Parecer Final da Comissão de Avaliação

Loteamento B do Plano de Pormenor da Matinha

Potential Sketch - Investimentos Imobiliários, Lda.

Processo de EIA n.º 1697/2024

Figura 4 - Pormenor da localização do EP4 no levantamento topográfico do Loteamento B. (escala não apresentada) -
(Fonte: Vol III-Anexo 21, Desenho 2 do EIA - Património Arqueológico, Arquitetónico e Etnográfico - EIA Matinha,
Loteamento B - Marvila, Lisboa, de fevereiro de 2024)

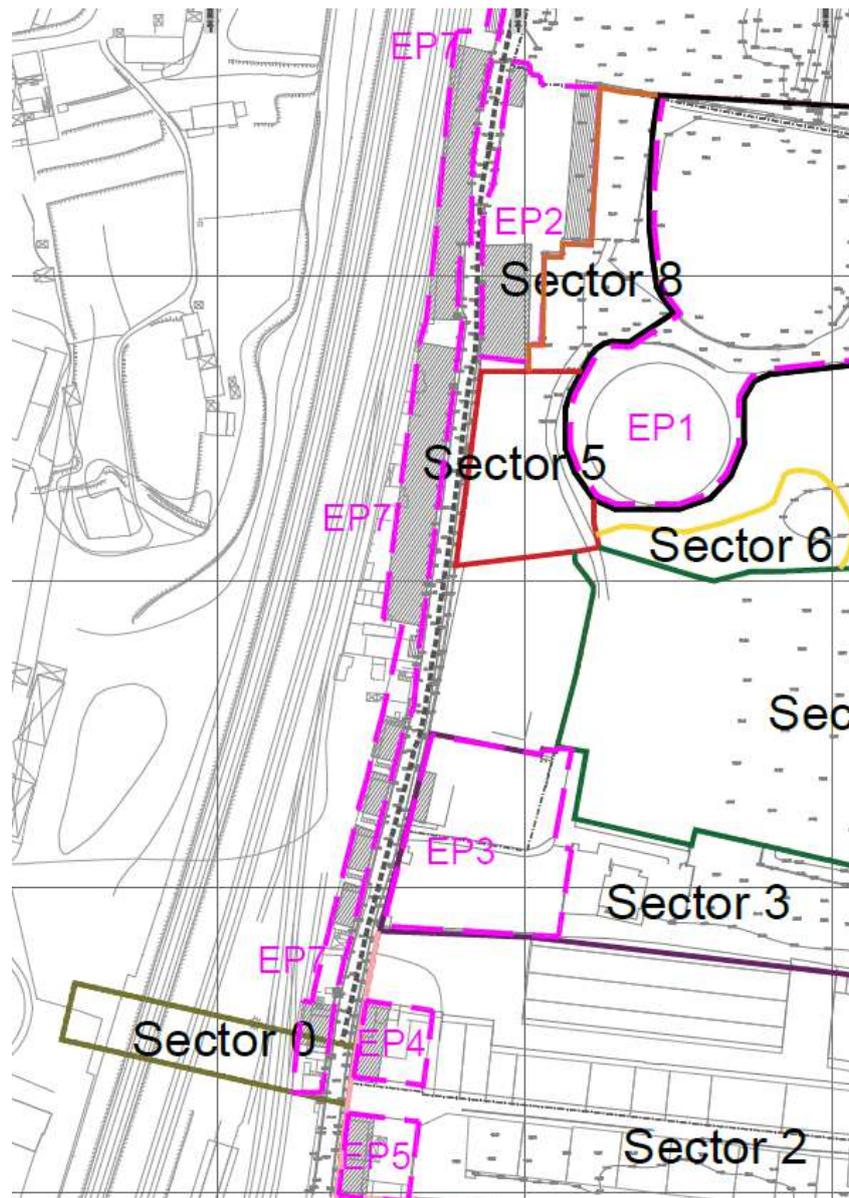
Em relação ao EP4 - “Rua do Vale Formoso 114” deverá ser analisada a viabilidade de compatibilizar a inserção do viaduto da Av. Marechal António de Spínola com a preservação deste bem cultural.

De assinalar que na primeira figura infra, incluída no anexo 21 do EIA - Património Arqueológico, Arquitetónico e Etnográfico - EIA Matinha, Loteamento B - Marvila, Lisboa, de fevereiro de 2024, o limite do viaduto da Av. Marechal António de Spínola encontra-se ligeiramente desviado (ver o alinhamento à rotunda) em relação à sua representação na Planta de Implantação do PPM (extrato da segunda figura em baixo), pelo que nas peças desenhadas e respetivas figuras deverá ser efetuada a devida georeferenciação do limite do Plano.

Figura 6: Espessura dos solos contaminados. (Fonte: Figura 5.4.2 - RS, Aditamento ao EIA)

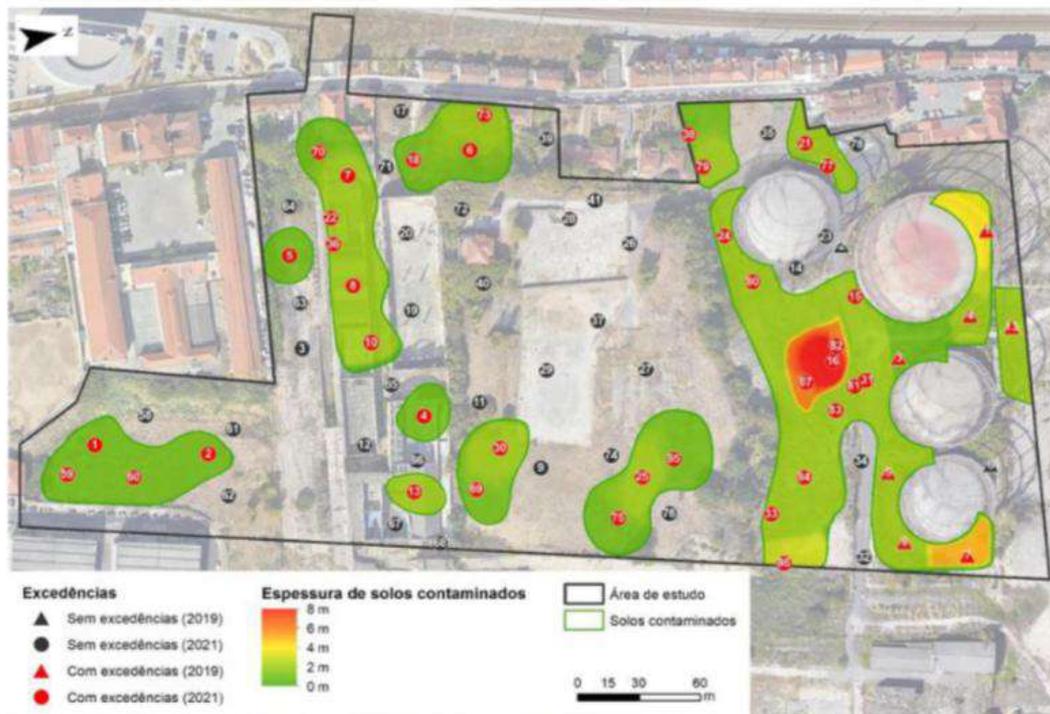
Das 224 amostras incluídas na avaliação verifica-se que 59 amostras se encontram contaminadas e dos 88 pontos de amostragem verifica-se que 44 se encontram contaminados.”

“A área em apreço deverá ser descontaminada antes da realização de qualquer operação urbanística.”

Figura 9: Fonte: Extrato da Peça Desenhada Anexo 7 - Aditamento ao EIA

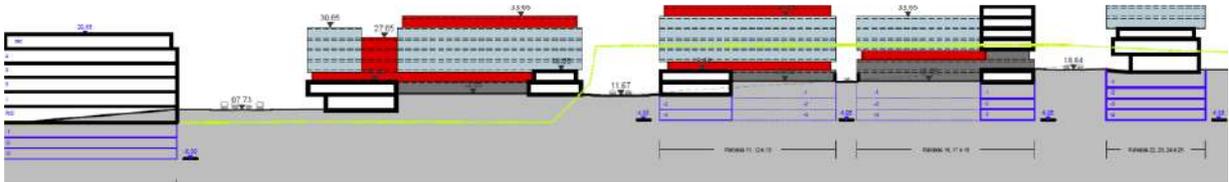
O loteamento prevê edificações com pisos abaixo da cota de soleira em zonas inundáveis, nomeadamente a parcela P.01 (o piso mais profundo tem cota de - 6m), as parcelas P13, P18, P25 (o piso mais profundo tem cota 4.85m). Nos desenhos apresentados em aditamento ao EIA (“EIA_LoteamentoBPPM_PEA_Anexo7” e “EIA_LoteamentoBPPM_PEA_Anexo9”), e no que se refere à parcela E2, também ela em zona inundável, não fica clara a existência de caves/pisos abaixo da cota de soleira, pelo que deverá ser esclarecido.

Figura 13 - Planta Síntese do Loteamento (Fonte: EIA - Anexo 4)

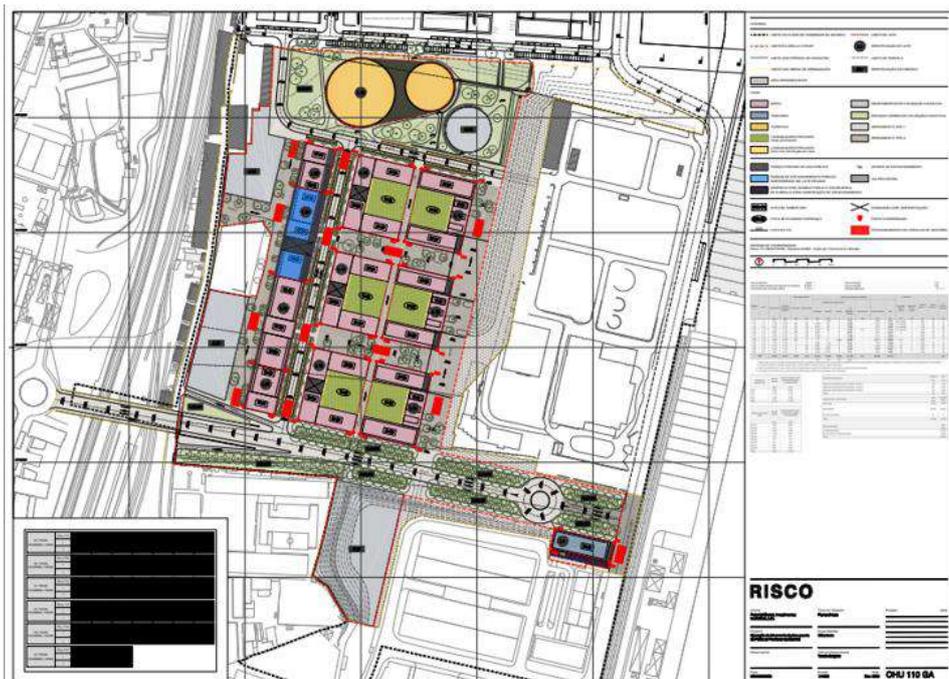
Relativamente aos limites da área de intervenção é de salientar que o EIA não incluiu os projetos associados pelo que, no âmbito da verificação da conformidade, foi solicitada a entrega em elementos adicionais e complementares.
